QCR-S8-26-006

日本ボールドウィン株式会社

防爆モータ用ドライバー生産終了のご案内

・後継機種 … VLPSX-025P-SCA-0371

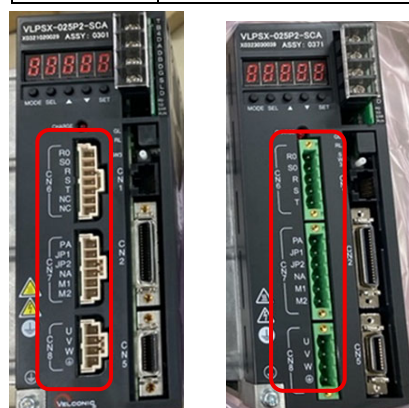
互換性有:従来のパラメータが使用可能です。

VLPSX-025P-SCA-0371への変更に伴い、CN6、CN7、CN8 用ケーブルの変更が必要となります。

赤枠内コネクタ CN6、CN7、CN8 の仕様
が変更となっております。

CN6 用	CX06A-201B
CN7 用	CX07A-201B
CN8 用	N6562G01
